OBJET :

MODIFICATIONS ELECTRIQUES

Fig. 1

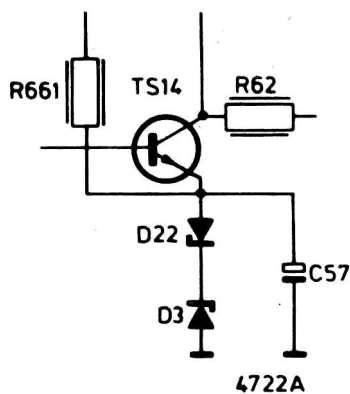
Modifications	raisons ou conséquences
<ul style="list-style-type: none"> - Une diode D 22 type BZX 75/C 1V4 est ajoutée. Elle est branchée suivant le schéma ci-joint. D3 BZY 88/C 9V1, devient BZY 88/C 6V8 BZX 75/C 1V4 = <u>5322 130 34047</u> BZY 88/C 6V8 = <u>5322 130 30079</u> - D 103 - D 104 (OF 161) ainsi que D13 à D 20 (BA 217) deviennent des BAW 62 <u>5322 130 30163</u>. 	Evite une dérive en fréquence.
